規格變更通知
RU 系列 通用繼電器

茲因 RU 系列通用繼電器規格有所變更，特此通知。

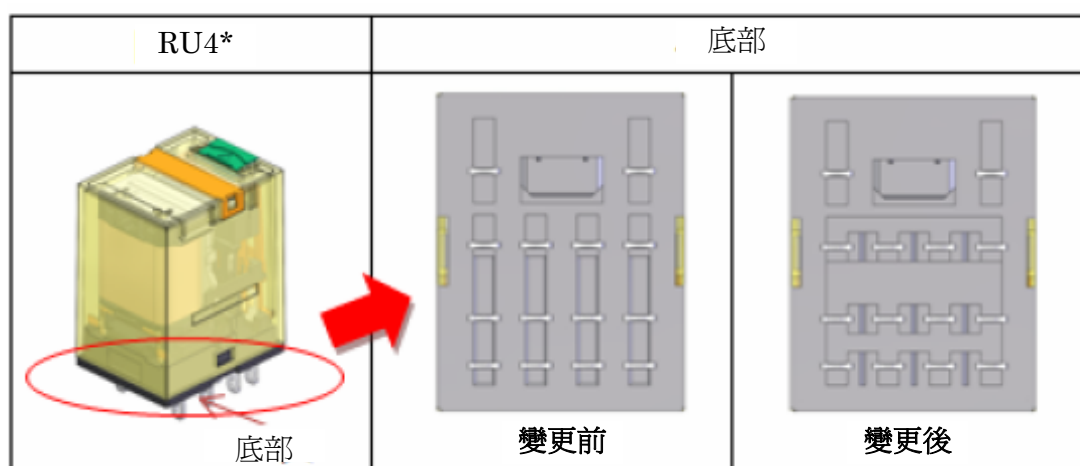
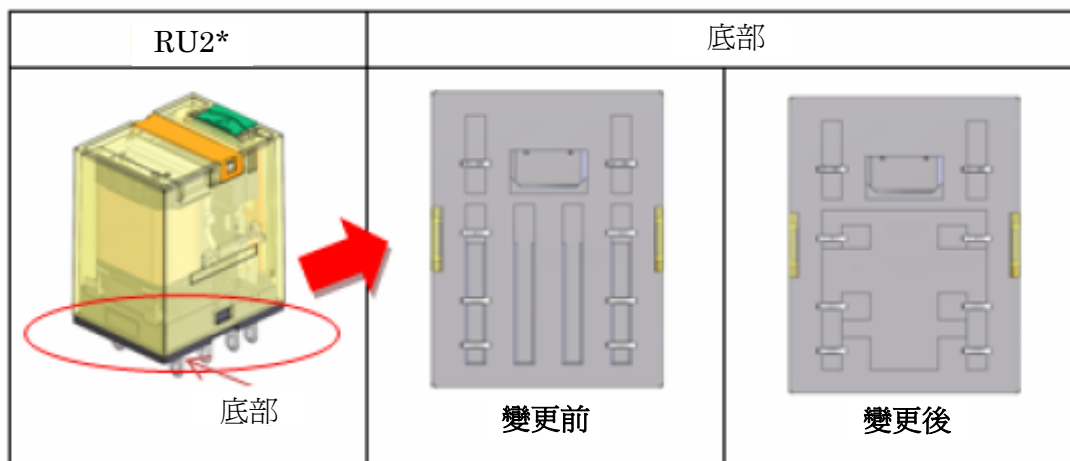
底部材質由不飽和聚酯樹脂變更為 PBT 樹脂(聚對苯二甲酸二丁酯樹脂)。

另外，為了提高模具成型的尺寸穩定性，變更底部底面的部分形狀。

※外型尺寸、其他規格均無變更。
